HT-218-1

HTTR の設工認 第 4 回申請(R2.3.30)の
耐震性・波及的影響の評価に係る記載の見直しについて

令和 2 年 12 月 16 日

日本原子力研究開発機構 大洗研究所

第 3.1 図 貫通部配管 P101 (CV 外) のアイソメ図

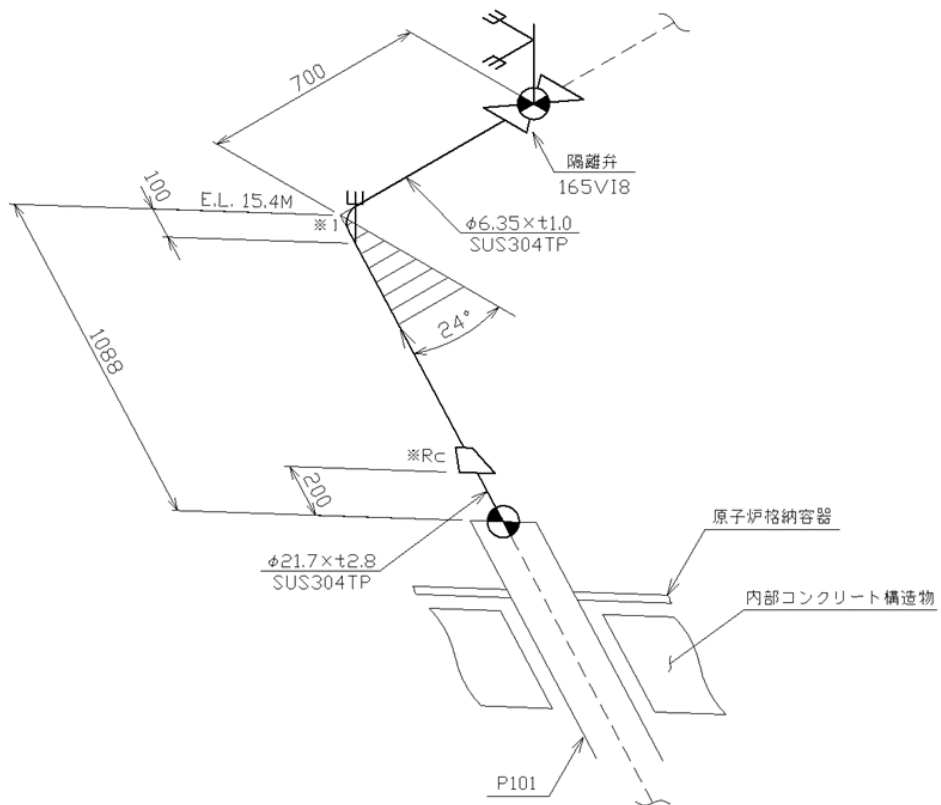
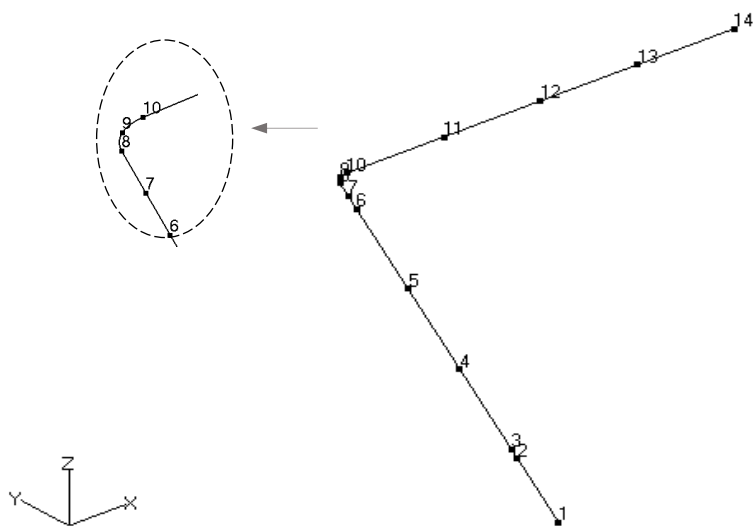
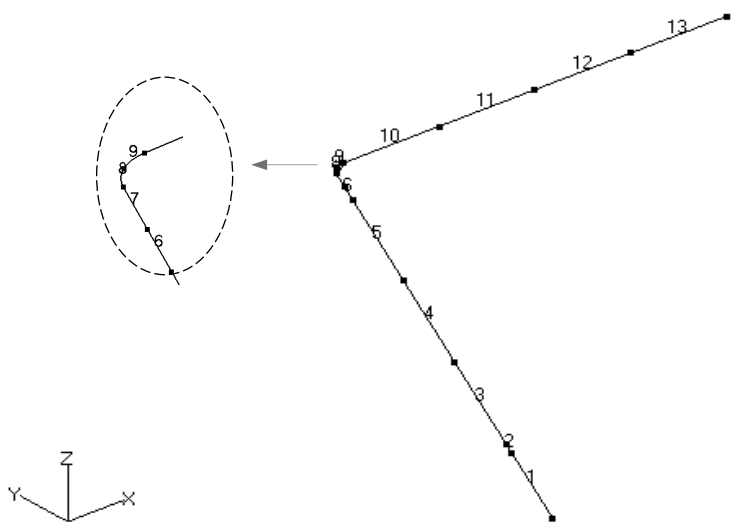
⑥既往の設工認でスペクトルモーダル法による評価を実施していた配管系については、今回の設工認においてもスペクトルモーダル法による評価を実施する。

令和2年3月30日の申請において、配管系に対しては応答倍率法による評価を実施していた。ヒアリングでのコメントを受けて、既往の設工認でスペクトルモーダル法による評価を実施していた配管系については、今回の設工認においてもスペクトルモーダル法による評価を実施することとなった。

・3.7 Sクラス配管

3.7.1 貫通部配管 P101(CV 外)

(1) アイソメ図

アイソメ図を第 3.1 図に示す。

(2) モデル図

解析モデル図を第 3.2 図に示す。

応力評価結果を第 3.2 表及び第 3.3 表に示す。
